凤凰海鲜广场商业综合体项目二期

经济技术指标表（旧）

经济技术指标表（新）

地下室平面图（旧）

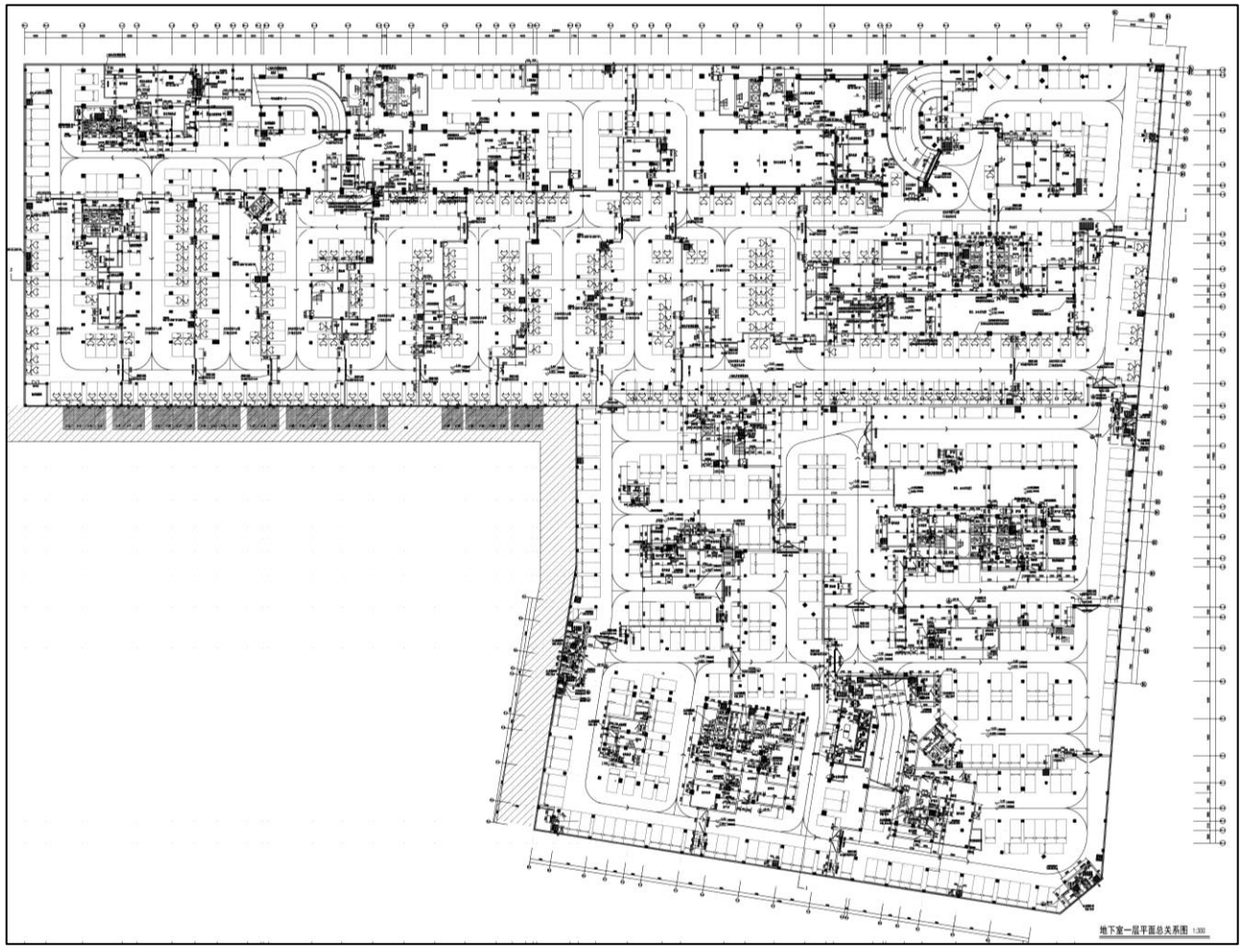
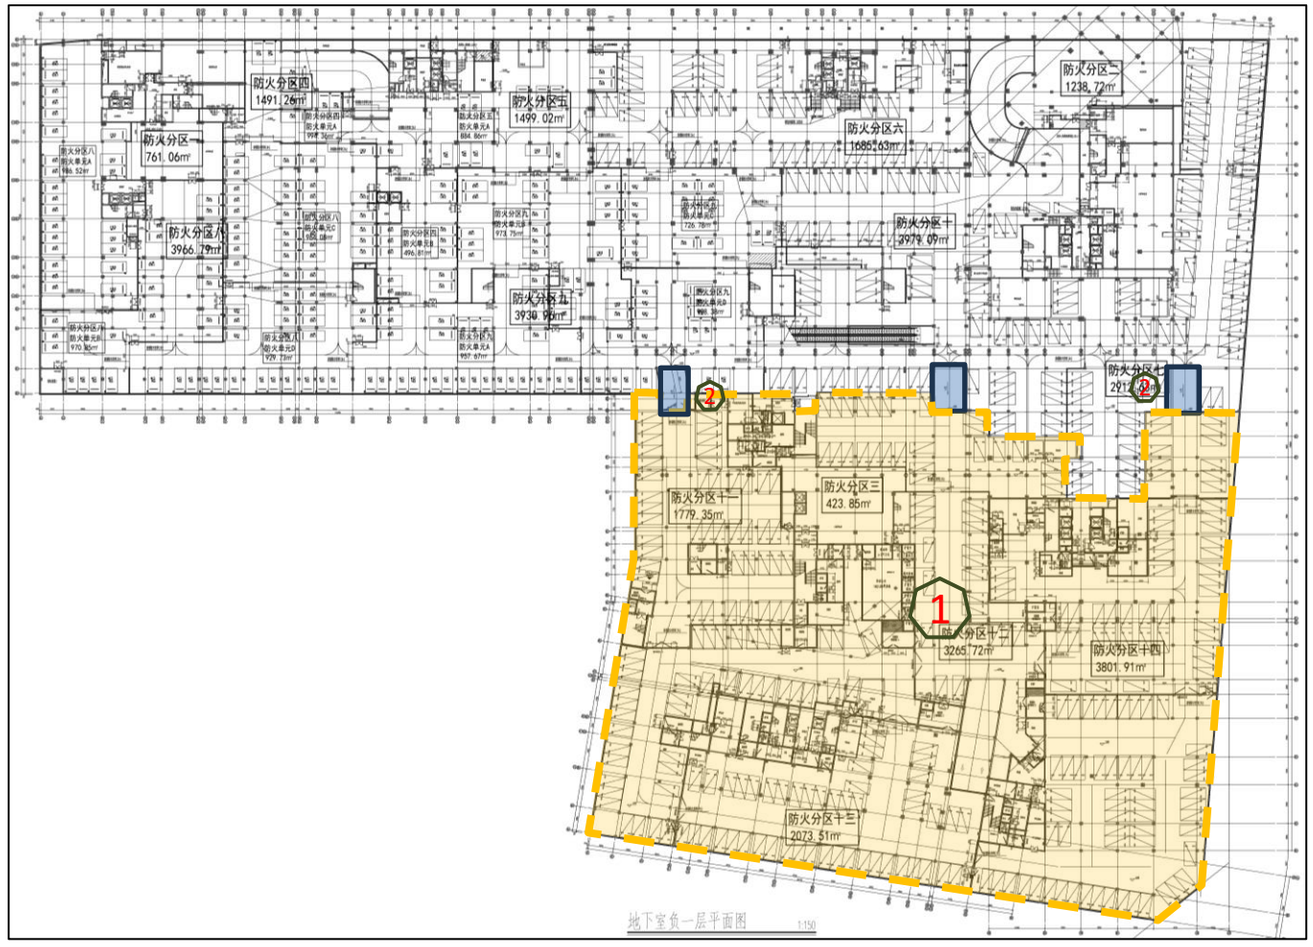
1. 调整地下室设备用房、停车位平面布局，增加普通车位，调整后，地下总停车位数量由787个调整为800个（含充电桩车位217个）。
2. 区域1：该部分地下室底板抬高1米，标高由-5.6调整为-4.6。
3. 区域2：该部分为地下室抬高1米的坡道。

一层平面图及局部地下室平面图

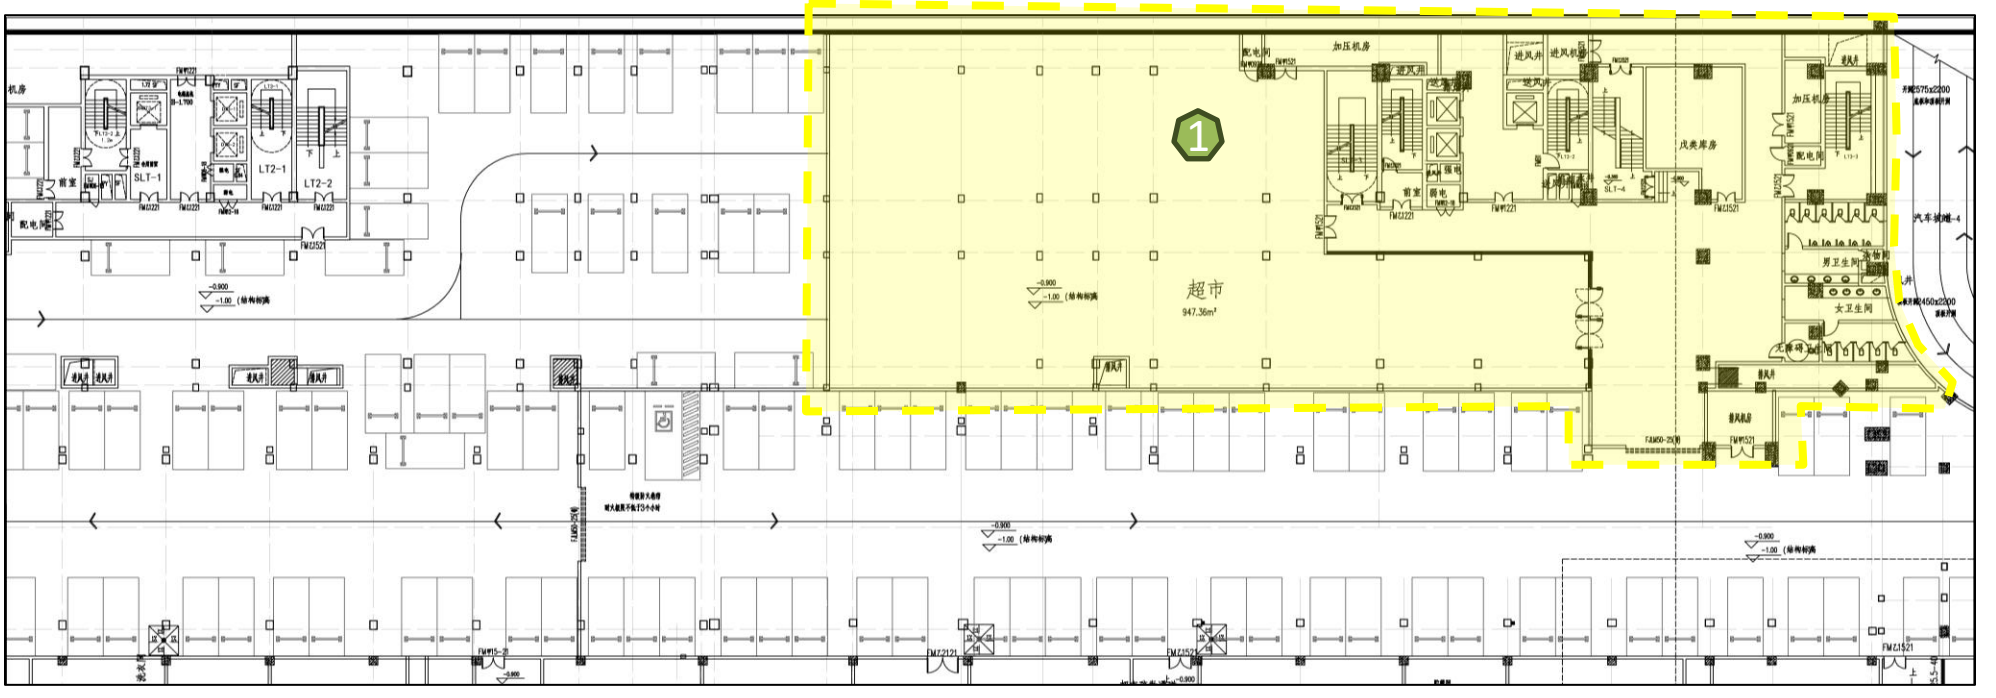
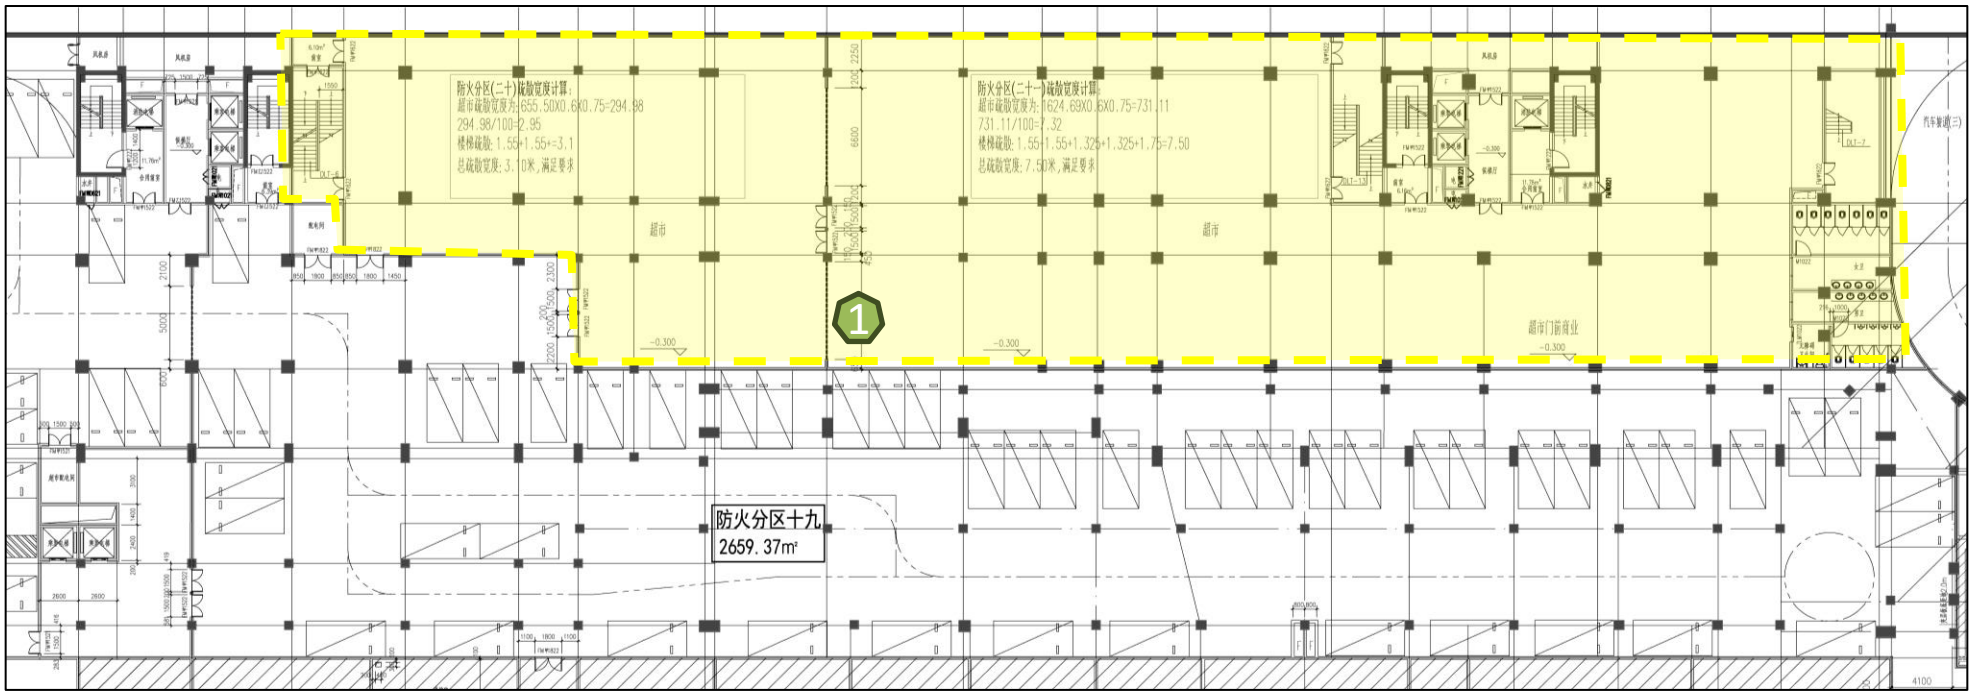
1. 取消部分车位，扩大地下超市平面布局。

一层局部平面图

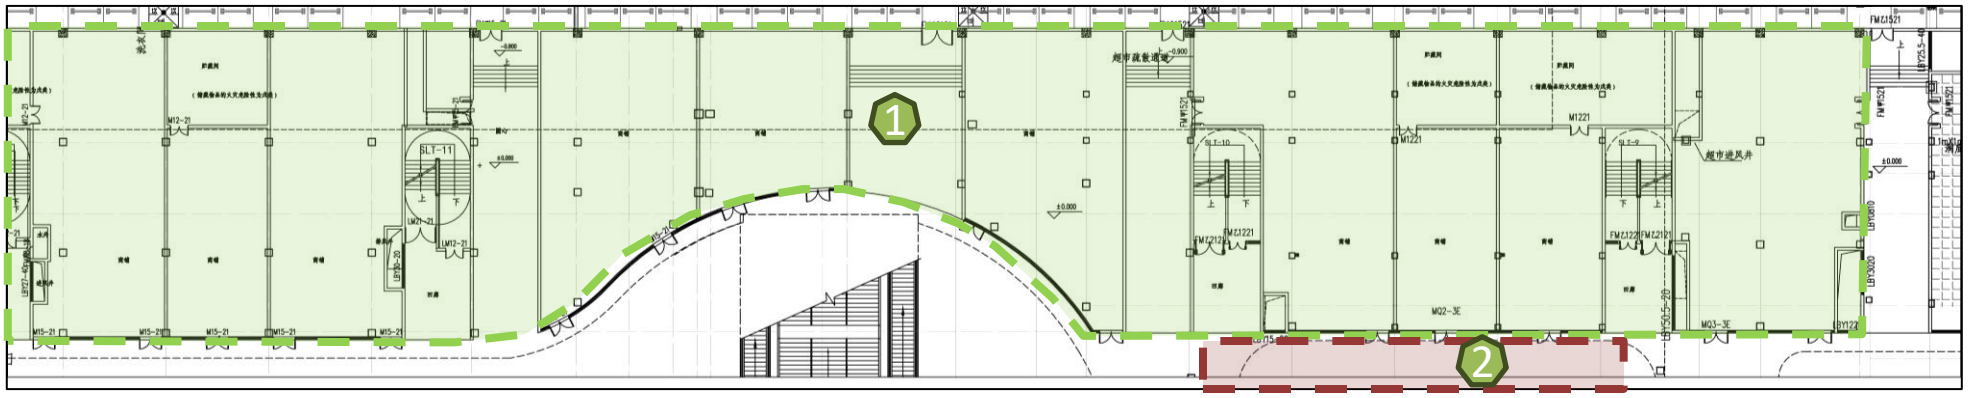
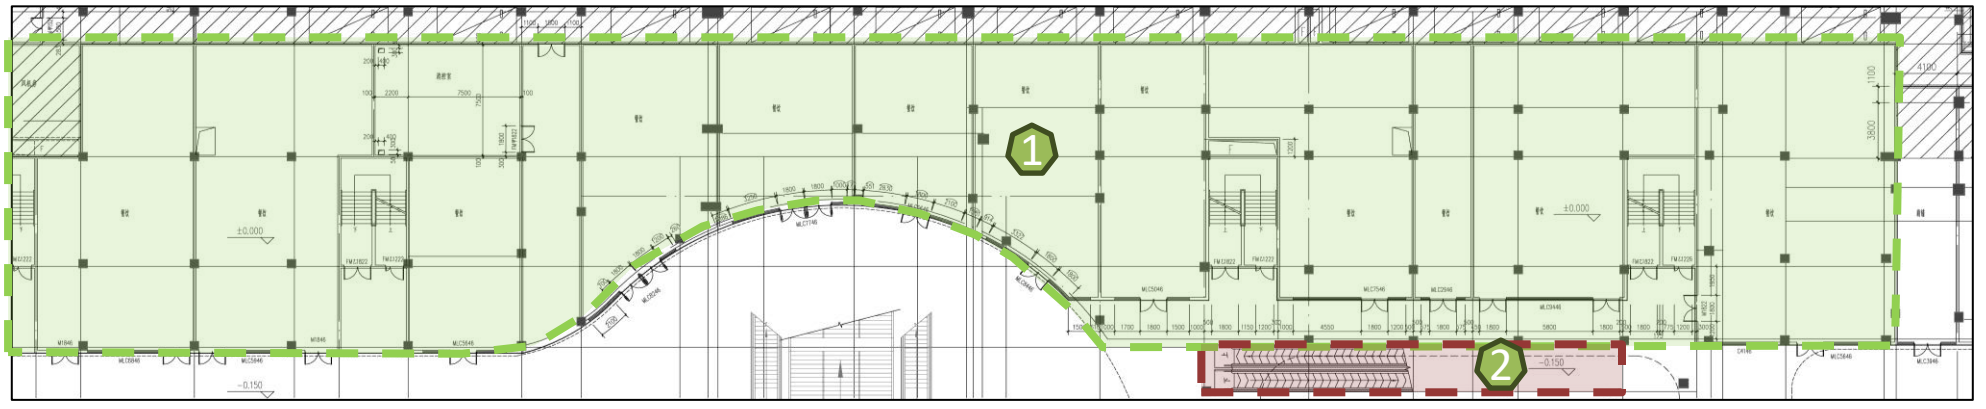
1. 调整商铺开间平面布局。
2. 增加自行扶梯下地下室。

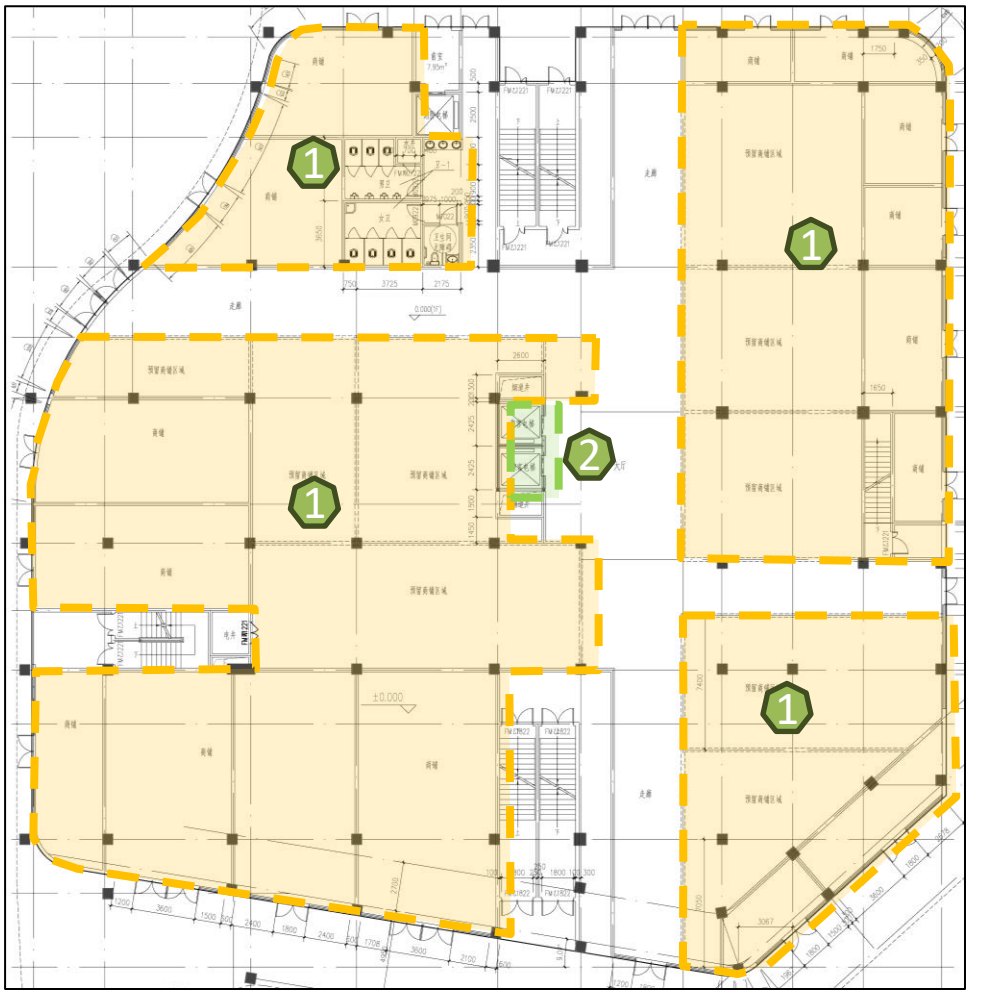
1. 调整商铺开间平面布局。
2. 调整电梯位置。

一层局部平面图

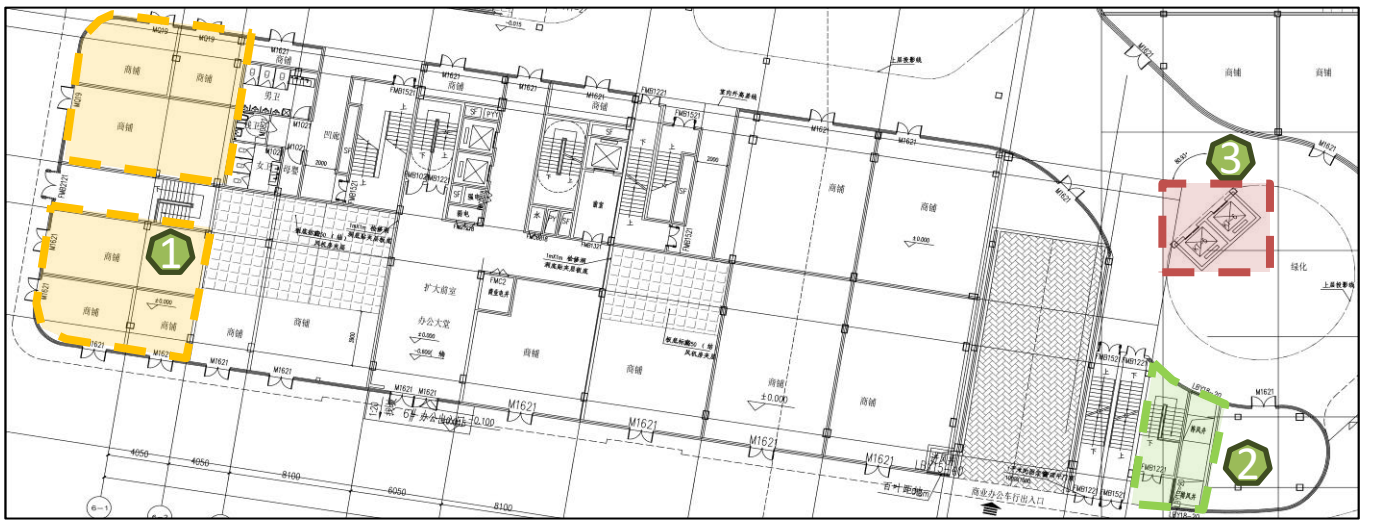
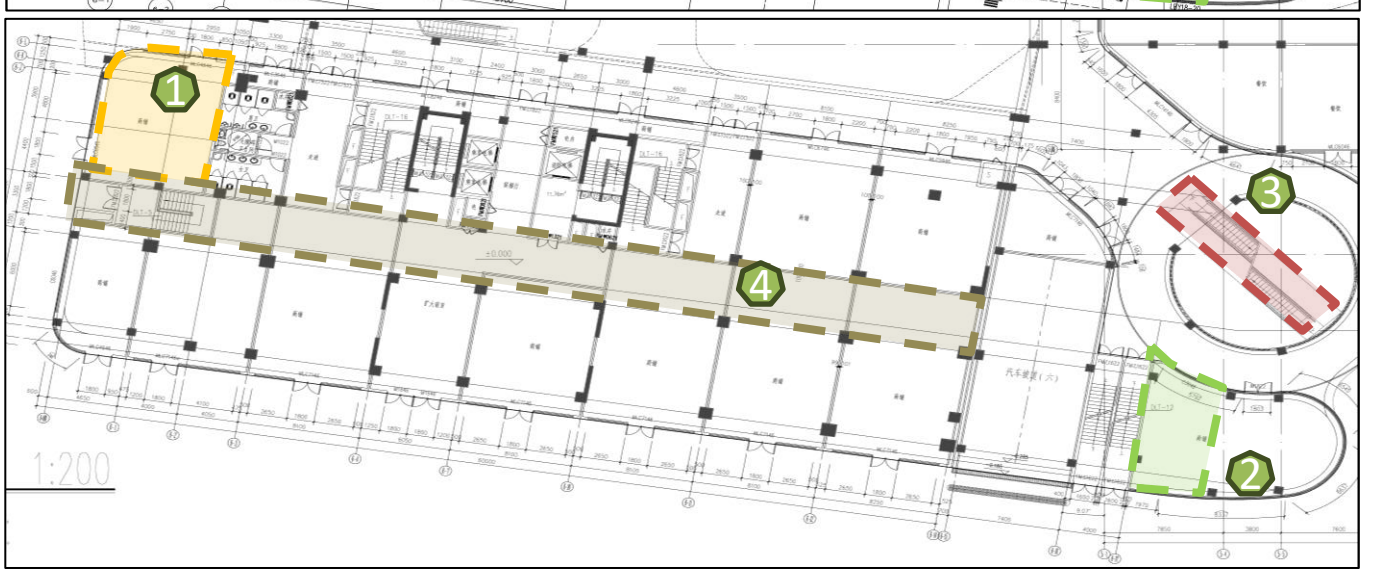
调整内容：
1. 调整商铺开间平面布局。
2. 取消楼梯间、排风井。
3. 取消电梯，调整为自行扶梯
4. 原柱网间距3300调整为4500。

二层局部平面图

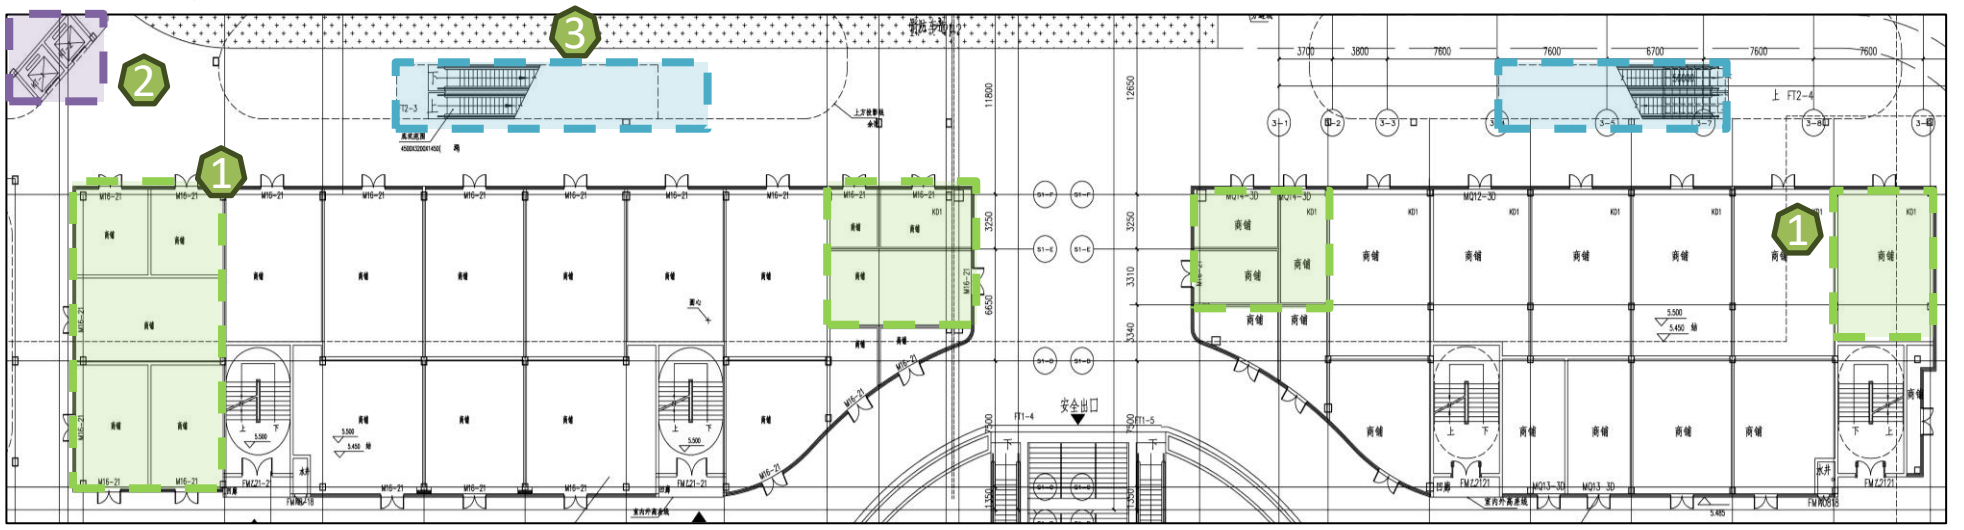
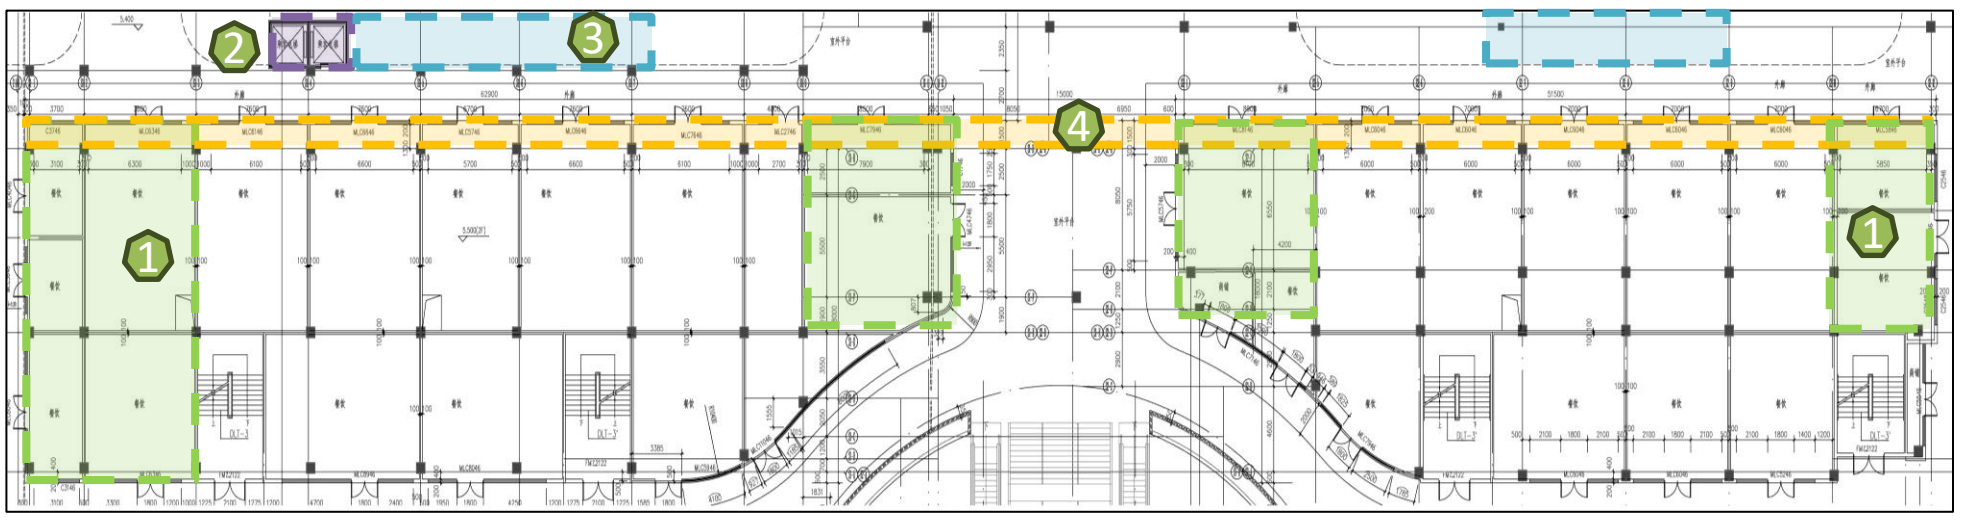
调整内容：
1. 调整商铺开间平面布局。2. 调整电梯位置。3. 取消自行扶梯。4. 外墙调整外扩一米。
